## Protokół

### Z przeprowadzenia Wstępnych konsultacji rynkowych poprzedzających wszczęcie postępowania o udzielenie zamówienia publicznego

#### pn. „Budowa sortowni odpadów”

### SZKIC HALI SORTOWNI

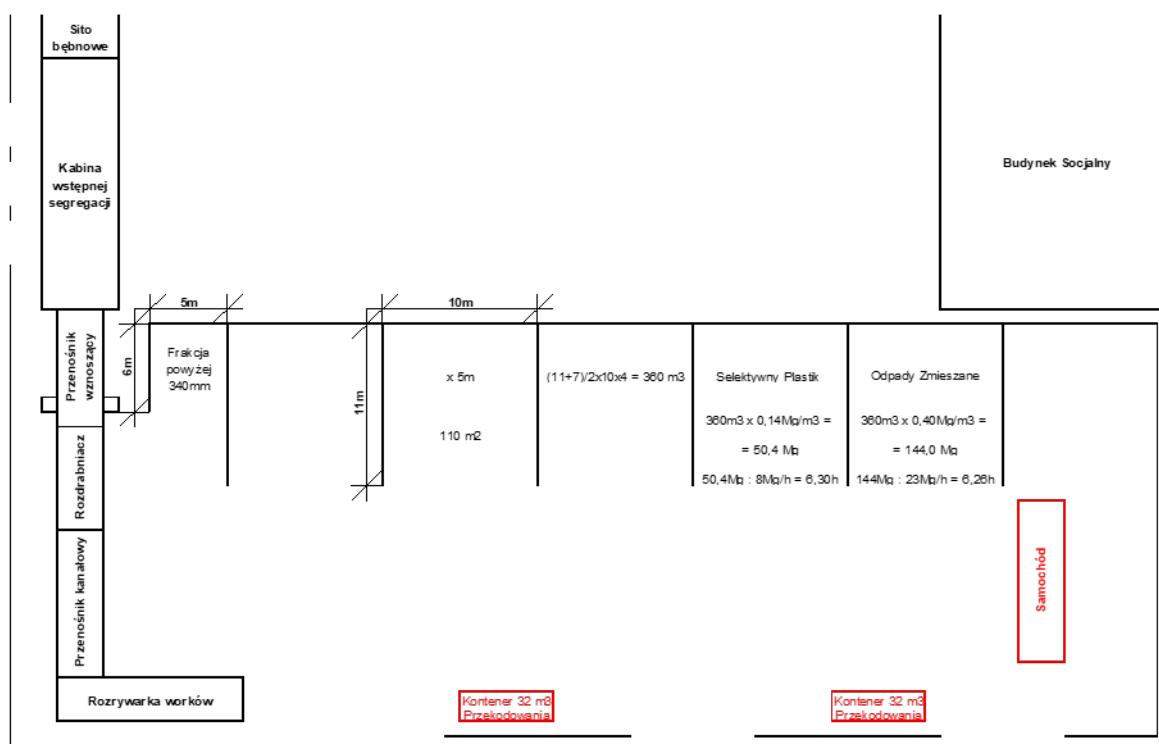
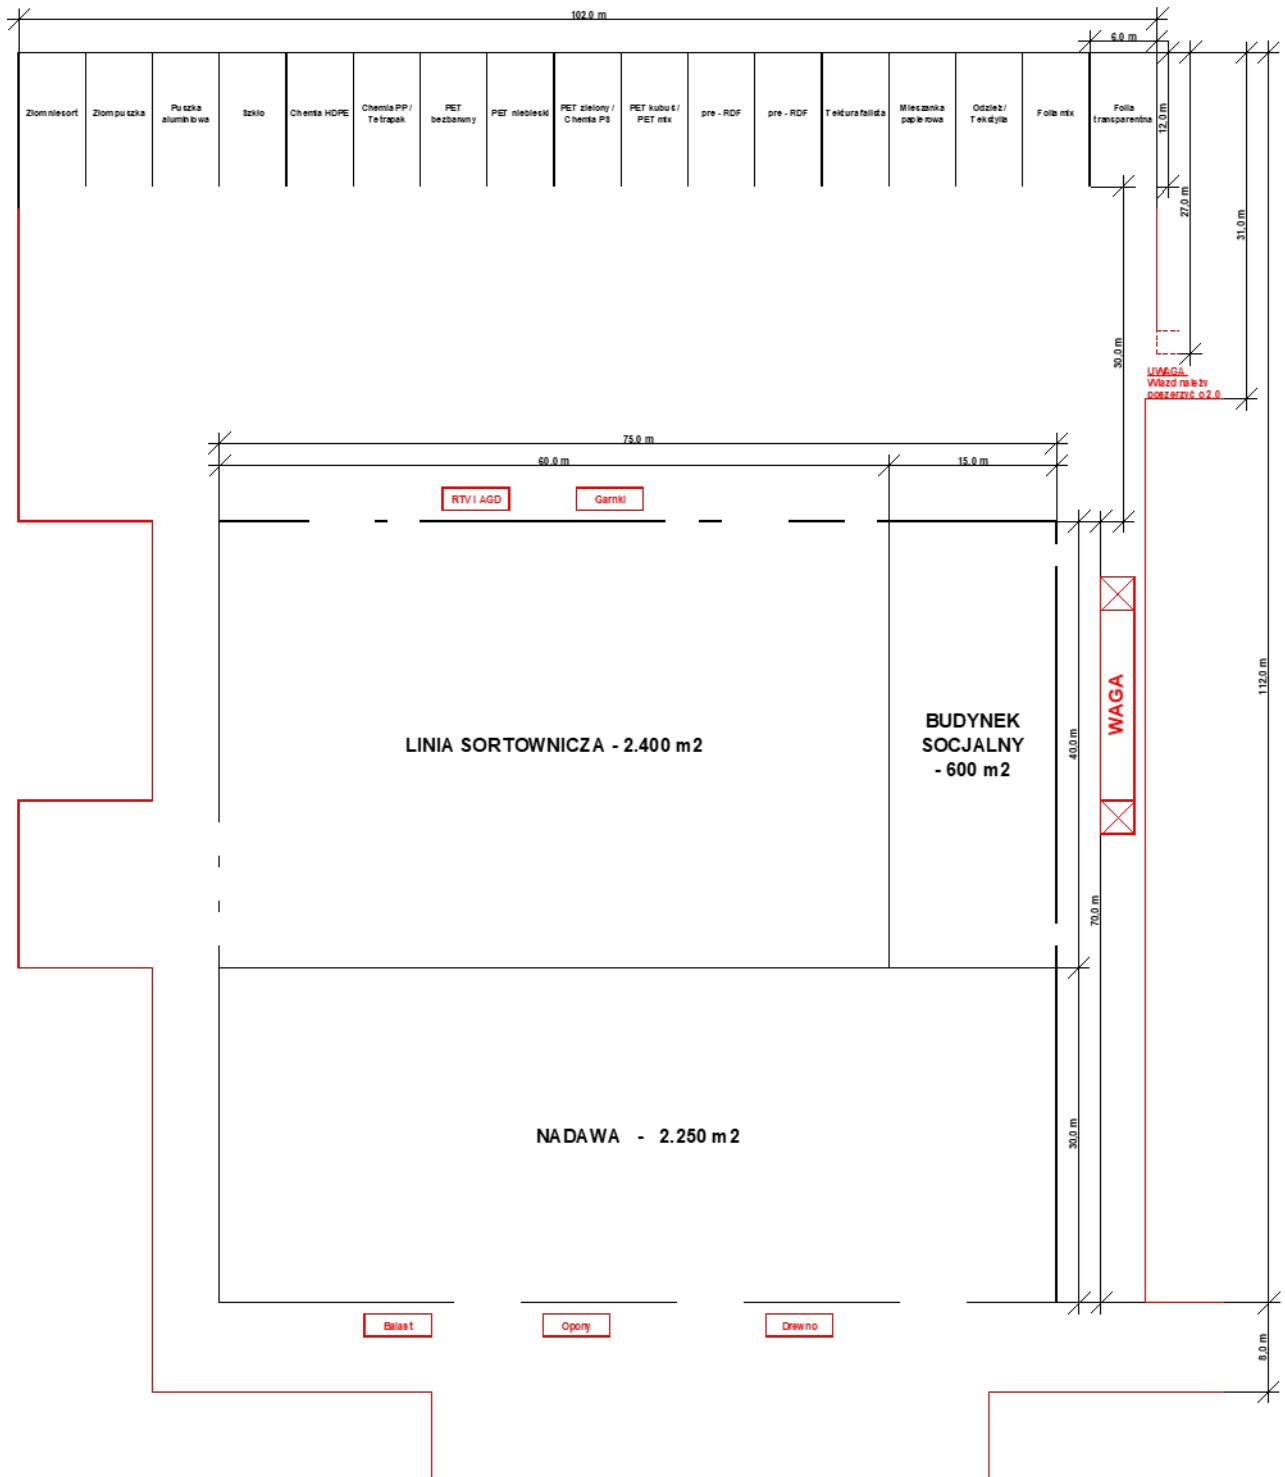
Zasugerowano zmianę lokalizacji Separatora balistycznego, ze względu na możliwość segregacji papieru, folii i tetrapaku, a także ze względu na fakt, że zostanie doczyszczona frakcja drobna, co wpłynie na poprawę wydajności separatorów optometrycznych.

W związku z dużą niezgodnością pomiędzy Uczestnikami w sprawie lokalizacji Separatora balistycznego oraz Separatora NIR dla tworzyw sztucznych Zamawiający zdecydował zadać to pytanie w korespondencji wysłanej do Uczestników w dniu 30.07.2025 r.

Dyskusja odbyła się także na temat ulokowania w linii sortowniczej urządzenia Rozdrabniacza, w związku z czym Zamawiający także w tej kwestii zadał pytanie w swojej korespondencji z dnia 30.07.2025 r.

Zamawiający stwierdził, że każde z tych rozwiązań ma swoje plusy i minusy.

Byli także Uczestnicy, którzy potwierdzili, że lokalizacja separatora balistycznego wybrana przez Zamawiającego jest dobrana prawidłowo.

**SZKIC HALI SORTOWNI**

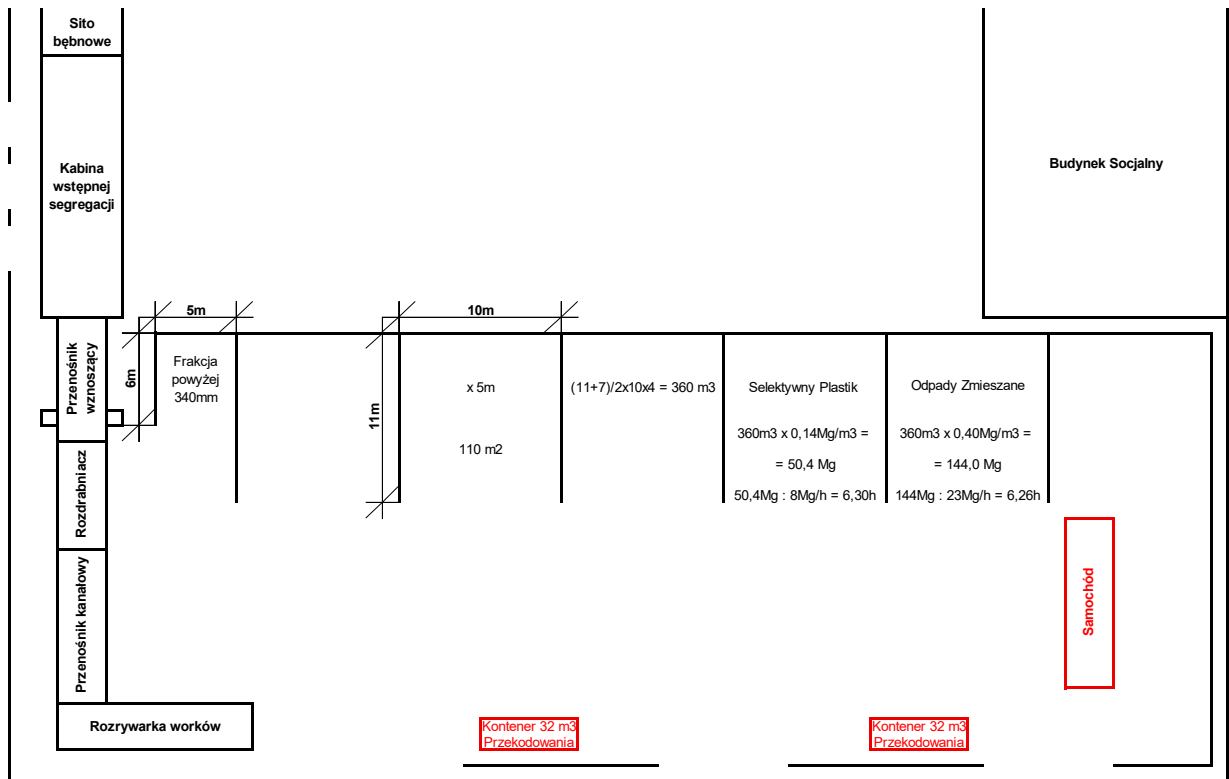
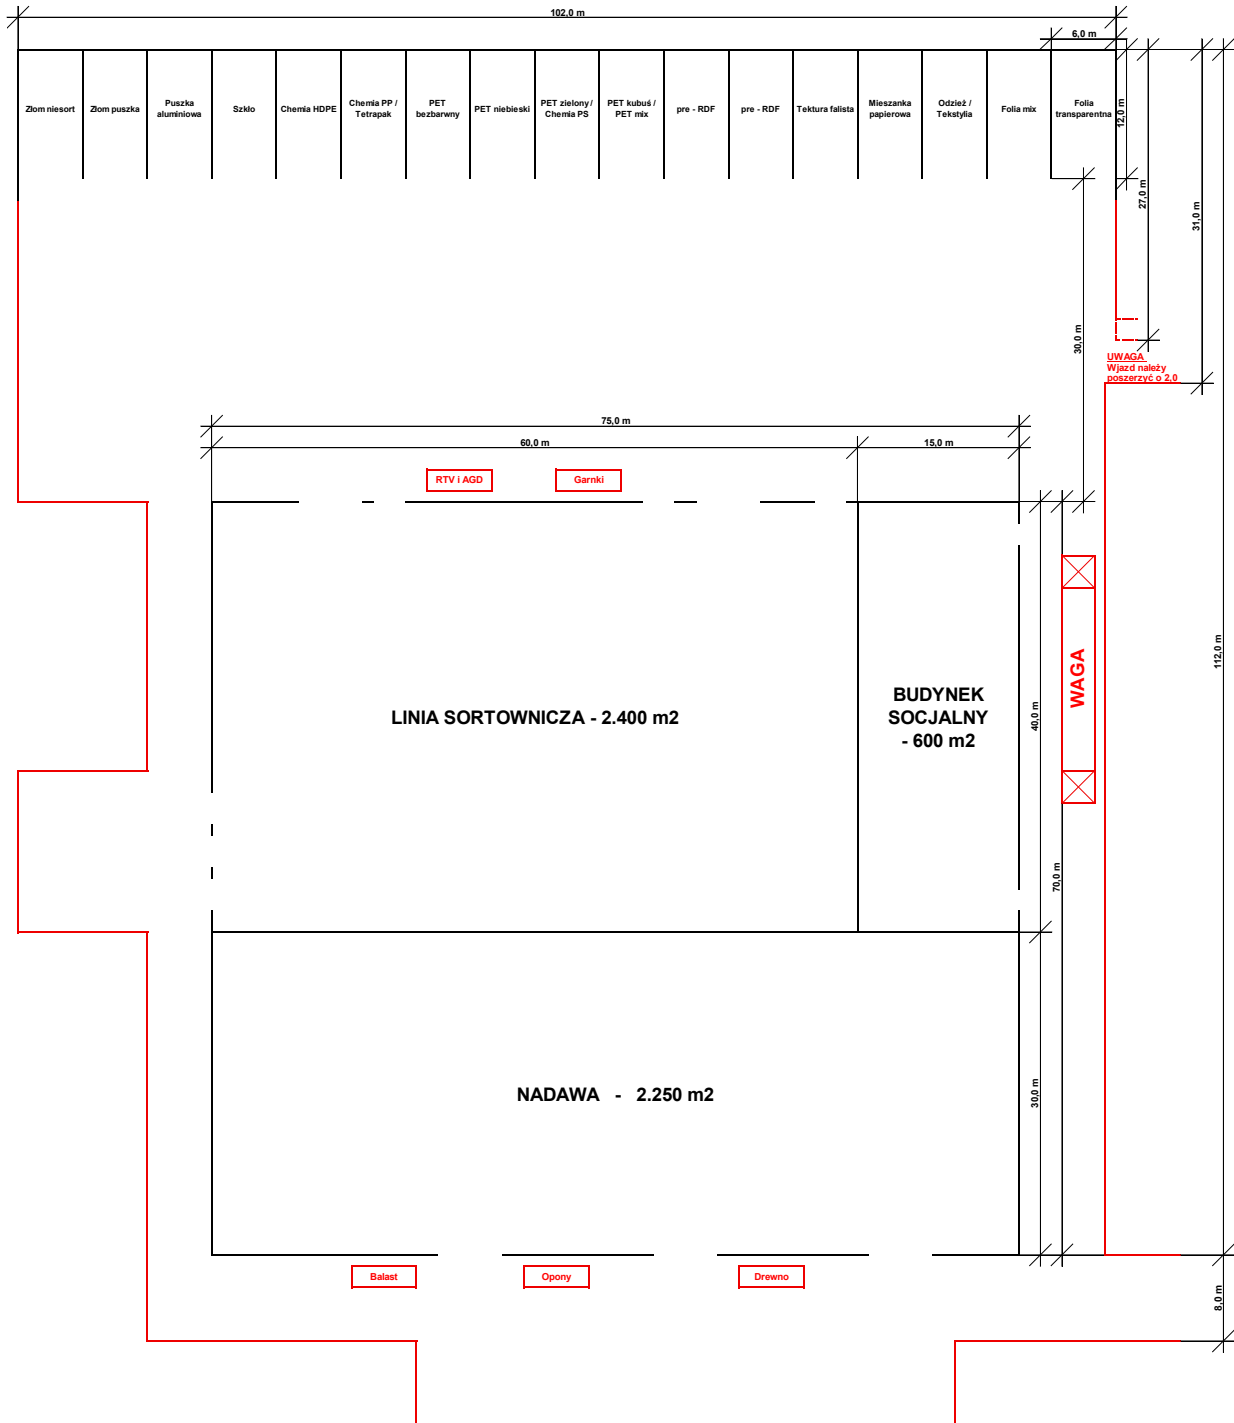
Prosimy o przedstawienie, czy w Państwa opinii jest słuszne usytuowanie separatora NIR dla tworzyw sztucznych przed separatorem balistycznym. Prosimy także o uzasadnienie Państwa odpowiedzi.
